1. En el punto 2.0 Resumen, describe que la urbanización Villas de Santa Rosa contará con: área útil de lotes, área de uso público, áreas de calles, área de futuro desarrollo, tanque de agua y pozo profundo (solicitará al MiAmbiente concesión de uso de aguas subterráneas), parques infantiles, áreas de uso público, comunal, áreas verdes y uso comercial. Y en el punto 5.6.1. Necesidades de Servicios Básicos (Agua, energía, aguas servidas, vías de acceso, transporte público, otros) describe que en el área se tiene acceso a servicios de agua potable brindado por el Acueducto de la Comunidad de La Salitrosa. Por lo que el promotor deberá:

“Residencial Villas de Santa Rosa”

Anexo N°2. Memoria Técnica de Planta de Tratamiento de Agua Residual

Figura N°1 a N°4. Mediciones de calidad de agua superficial a Quebrada sin nombre.

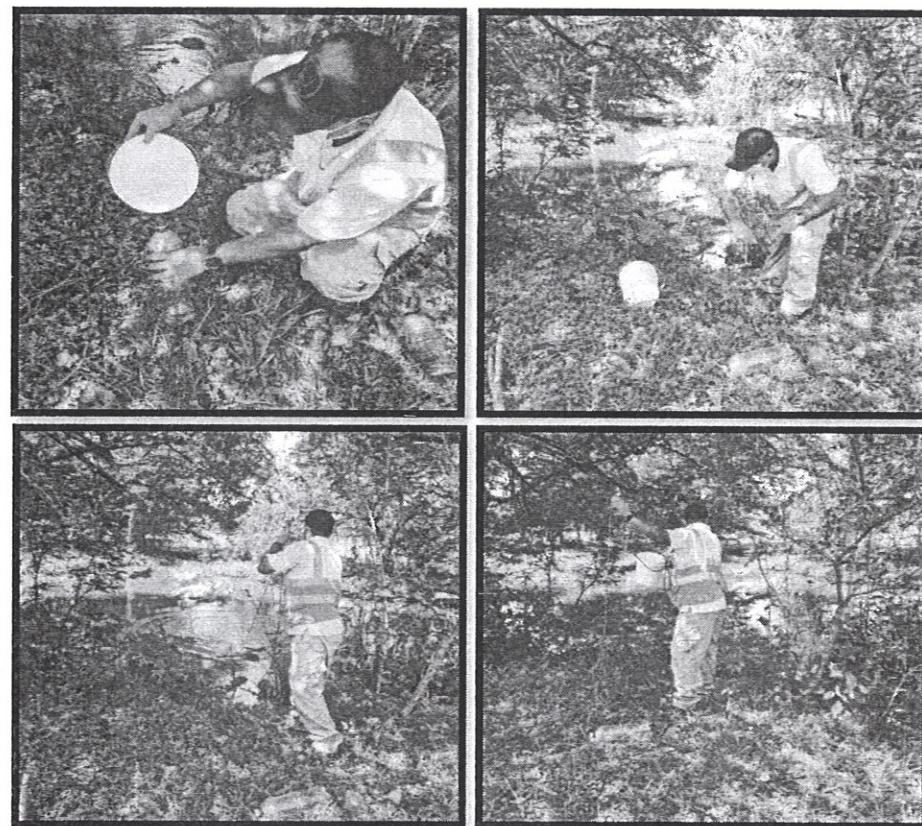
- b. De ser Planta de Tratamiento de Aguas Residuales el promotor deberá presentar memoria técnica de la misma e indicar mediante coordenadas UTM, Datum WGS 84 el área de ubicación de la Planta y punto de descarga.

Es preciso indicar, que se realizó muestreo de calidad de agua superficial a la quebrada Sin Nombre el día 17 de noviembre de 2021; esta fue la fecha propuesta por el laboratorio por cuestiones de disponibilidad. A la fecha no se tienen resultados de las mediciones realizadas debido a que el laboratorio tarda 10 días hábiles en entregar resultados. En la Figura N°1 a N°4, se presentan imágenes de las tomas de muestras realizadas.
